INSTITUTO PROVINCIAL
DE LA VIVIENDA
SAN JUAN

LICITACIÓN PÚBLICA N° 11 / 2.018
Obra: B° Bicentenario de Angaco
102 Viviendas - Dpto. ANGACO

Expediente N° 501 – 004073 – 2018

RESPUESTAS A CONSULTAS N°1

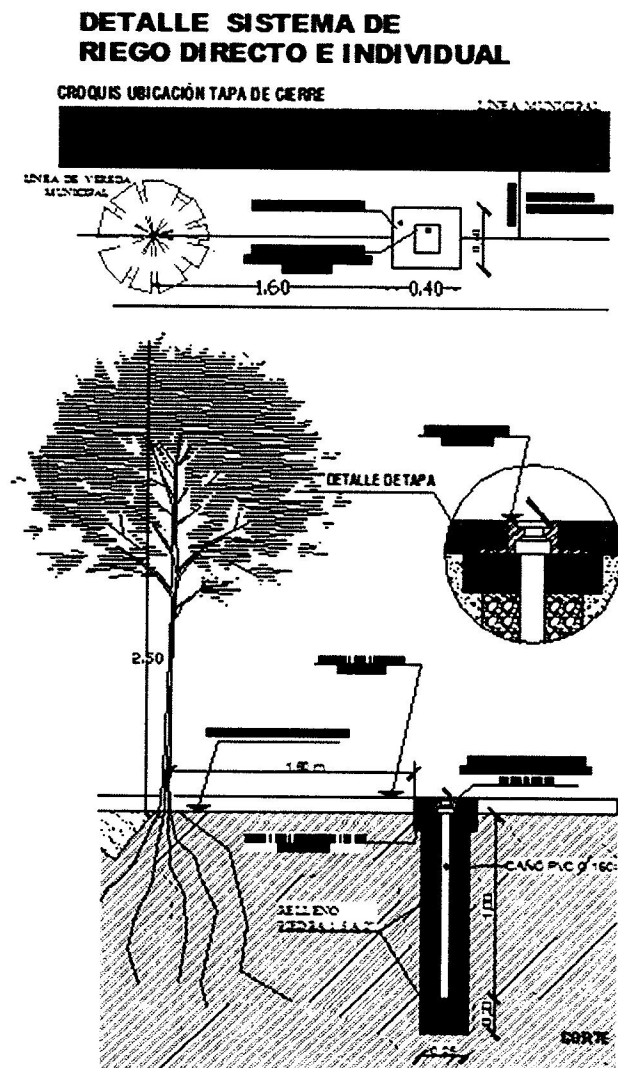
10- ¿Dónde debe incluirse el Nexo para Toma de Riego Indicado en Factibilidad y que ronda en los 550mts? Este Nexo ¿Lleva algún tratamiento especial o solo es zanjeo en tierra?

Se responde:

Las cunetas serán en tierra sólo para desagüe pluvial. Se optó por el sistema de Riego Directo e individual (mendocino) para el riego de arbolado público.
